Informacja dla Wykonawców

dotyczy: przetargu nieograniczonego na wykonanie robót budowlanych: **Budowa sportowej hali łukowej przy Publicznym Gimnazjum nr 29 i Szkole Podstawowej nr 12 w Łodzi ul. Jurczyńskiego 1/3 – budżet obywatelski**

- treść zapytań wraz z wyjaśnieniami
- zmiana treści specyfikacji istotnych warunków zamówienia
- zawiadomienie o przedłużeniu terminu składania ofert

Rys. 1 – Przekrój podłogi sportowej

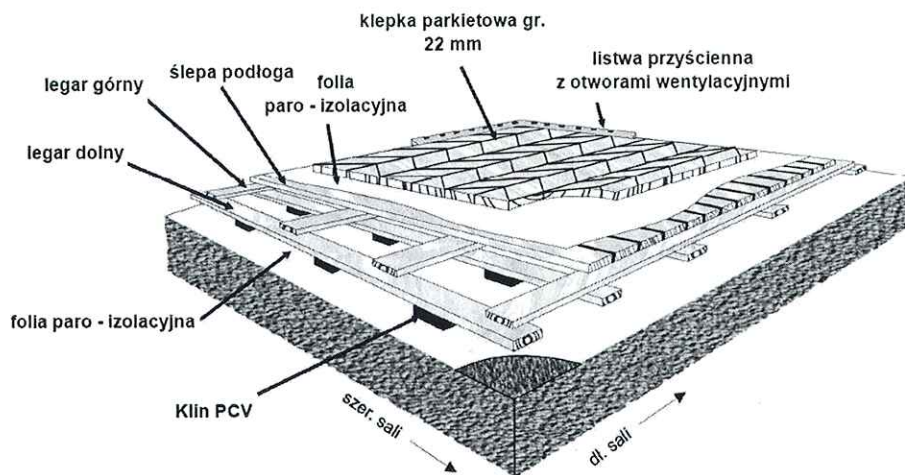
1. Ze względu na fakt, iż podłogi sportowe montowane w halach sportowych powinny być wykonane zgodnie z obowiązującą w tym zakresie normą PN EN 14904:2006 – prosimy o potwierdzenie, wykonany system podłogi powinien być zgodny we wszystkich 13 parametrach z normą PN EN 14904:2009.
2. Prosimy o wskazanie przez Zamawiającego podłogi równoważnej do projektowanej. Proszę wskazać taką podłogę, która parametrami będzie równoważna do projektowanej.
3. Czy Zamawiający wyraża zgodę na zastosowanie certyfikowanej, systemowej podłogi np. ARIM SPORT 2.S. zgodnej z normą PN 14904:2009 we wszystkich 13 parametrach.
4. Pragniemy zaprezentować Państwu systemową podłogę ARIM Sport / 2.S. z nawierzchnią z parkietu dębowego, jako produktu równoważnego do projektowanego, z prośbą o dopuszczenie do realizacji. Poniżej przekrój podłogi.

Nazwa elementu / parametru	Ilość	Wysokość konstrukcji tworzą :	Ilość
ilość warstw folii izolacyjnej łącznie [szt.]	2	folia łącznie [mm]	0,30
Rozstaw klina / podkładki poziomującej [cm]	50,00	Klin [mm]	27,50
rozstaw elementów sprężystych [cm]	50,00	legar dolny [mm]	19,00
legary pojedyncze (1) czy podwójne (2)	2	legar górny [mm]	19,00
długość elementu legarów [cm]	250,00	ślepa podłoga [mm]	19,00
szerokość elementów legarów [cm]	9,50	plyta V313 [mm]	0,00
rozstaw legarów dolnych oś / oś [cm]	50,00	plyta V313 [mm]	0,00
rozstaw legarów górnych oś / oś [cm]	50,00	wysokość konstrukcji [mm.]	84,80
długość elementów ślepej podłogi [cm]	250,00	grubość nawierzchni [mm.]	22,00
szerokość elementu ślepej podłogi [cm]	9,50	wysokość całkowita podłogi [mm.]	106,80
rozstaw elementów ślepej podłogi oś / oś [cm]	12,50

Podłoga ta posiadają badania wszystkich 13-tu parametrów wymaganych przez normę PN-EN 14904 : 2009 i oznaczenie **CE**. Podłoga została przebadana pod kątem:

Odpowiedź: Zamawiający informuje, iż zgodnie z zapisami zawartymi w specyfikacji istotnych warunków zamówienia, dopuszcza się metody, materiały, urządzenia, systemy, technologie itp. równoważne do przedstawionych w opisie przedmiotu zamówienia. Dopuszcza się więc stosowanie, w uzgodnieniu z zamawiającym, wszelkich równoważnych odpowiedników rynkowych o właściwościach nie gorszych niż wskazane w dokumentacji technicznej. Parametry wskazanego standardu określają minimalne warunki techniczne, eksploatacyjne, użytkowe, jakościowe i funkcjonalne, jakie ma spełniać przedmiot zamówienia. Dopuszcza się metody, materiały, urządzenia, systemy, technologie itp. o parametrach technicznych, jakościowych i właściwościach użytkowych oraz funkcjonalnych odpowiadających metodom, materiałom, urządzeniom, systemom, technologiom itp. opisanym w dokumentacji.

Zamawiający dopuszcza zastosowanie przez Wykonawcę rozwiązań równoważnych podłogi sportowej w stosunku do podanego w projekcie, z zastrzeżeniem wymogu, aby podłoga posiadała Atest Higieniczny PZH oraz dokument potwierdzający badania podłogi zgodne z normą PN-EN 13501-1, dotyczącej reakcji na ogień który posiada cechę minimum CFI-S1 oraz deklarację producenta podłogi na wszystkie parametry (13 punktów) normy PN-EN 14904.
